公告号: A22-026

SmartAXIS Series FT1A TOUCH 规格之更改

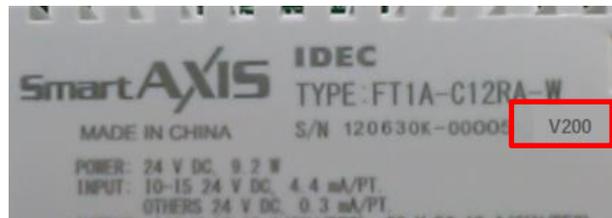
当您将系统软件版本 4.16 或更老的版本下载到修改后的产品时, 将显示以下信息当使用 WindO/I-NV3

由于彩色液晶显示器的当前控制芯片中断, FT1A 控制器 Touch 将用新的芯片。由于现有和新产品的控制处理不同, 修改后的产品不能使用现有的系统软件。因此, 对于修改后的产品, 请务必使用以下系统软件版本或更高版本。(以下版本或更高版本也可用于当前产品)。
